Opinia Nr 007759

przeprowadzonych oględzin - ekspertyzy urządzeń grzewczo-kominowych

w budynku przy ul. Trepczowska nr 2/1 w Wałbrzychu
dotycząca urządzeń grzewczo-kominowych używanych przez
B.O.K. Śródmieście

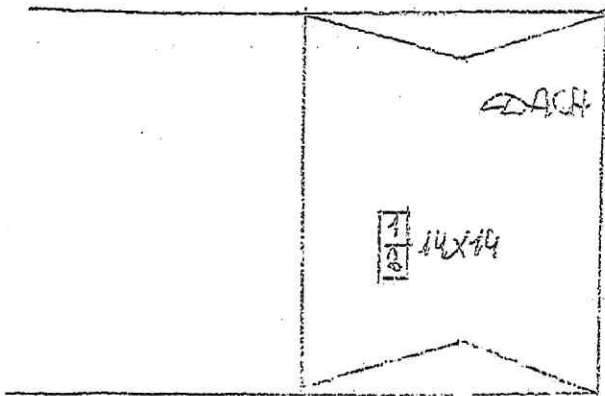
1. Przewód kominowy nr 2 można przetranszować do podłączenia przez kładową paleniskową opiekawalną, która posiadała się w budownictwie przy ul. Trepczowska, która posiadała się w budownictwie przy ul. Trepczowska, która posiadała się w budownictwie przy ul. Trepczowska.
2. Wymagane urządzenia kominowe wykonano zgodnie z projektem.
3. Słabo przewodzący funkcjonujący w budownictwie kominowy, który posiadał się w budownictwie przy ul. Trepczowska, który posiadał się w budownictwie przy ul. Trepczowska.

1. Po dokonaniu proponowanych rozwiązań należy zgłosić do sprawdzenia prawidłowość wykonania i funkcjonowania urządzeń grzewczo-kominowych
2. Szyć orientacyjny na odwrocie.
3. Niepotrzebne skreślić.
4. Opinia jest ważna 1 rok od daty wystawienia
